**Avis délibéré de la mission régionale d'autorité  
environnementale sur le parc photovoltaïque au sol aux  
lieux-dits Lalong, Chenaviaux et Banson porté par la  
société Centrale solaire de Teilhède sur les communes de  
Teilhède et Combronde (63)**

**Avis n° 2024-ARA-AP-1660**

**Avis délibéré le 22 mars 2024**

Illustration 2: Plan d'implantation du projet. Source : notice PC 4.

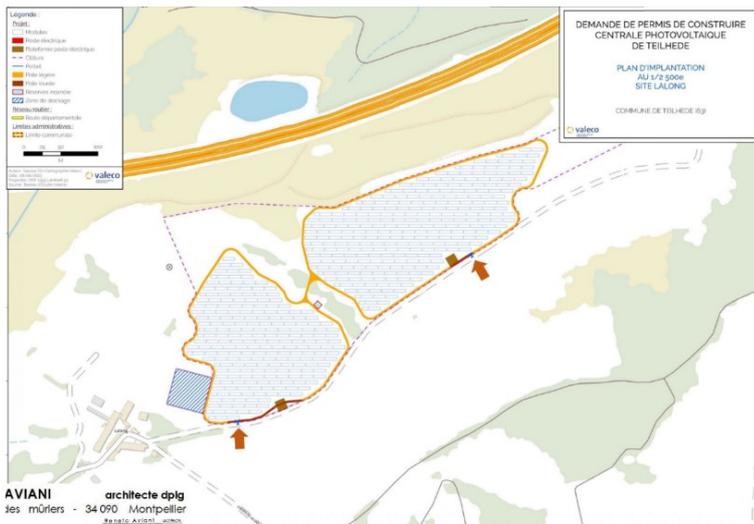
Les postes sources pressentis sont ceux de Riom ou d'Enval<sup>4</sup>, situés chacun à environ 14 km au sud du site d'implantation. Le tracé définitif du raccordement électrique devrait, d'après le dossier, « emprunter les routes et chemins existants »<sup>5</sup>.

Le raccordement de la centrale photovoltaïque au réseau électrique national n'est pas décrit précisément. Ses incidences environnementales ne font pas l'objet d'une analyse approfondie, et la capacité réservée au titre du S3REnR<sup>6</sup> n'est pas mentionnée. Faisant partie du projet, ses caractéristiques et son tracé doivent être présentés et ses incidences évaluées de manière précise. Il en est de même pour tous les éventuels renforcements de postes de transformation et de lignes haute tension, même s'ils relèvent d'une autre maîtrise d'ouvrage et d'un calendrier différent. Ce n'est pas le cas dans le dossier fourni, qui doit l'inclure dès ce stade.

**L'Autorité environnementale recommande de décrire précisément et d'inclure explicitement dans le périmètre du projet et donc de l'étude d'impact, le raccordement au réseau électrique, fonctionnellement lié au parc photovoltaïque, et les éventuels nécessaires renforcements du réseau électrique national associés, d'évaluer leurs incidences environnementales et de présenter les mesures prises pour les éviter, les réduire et si besoin les compenser.**
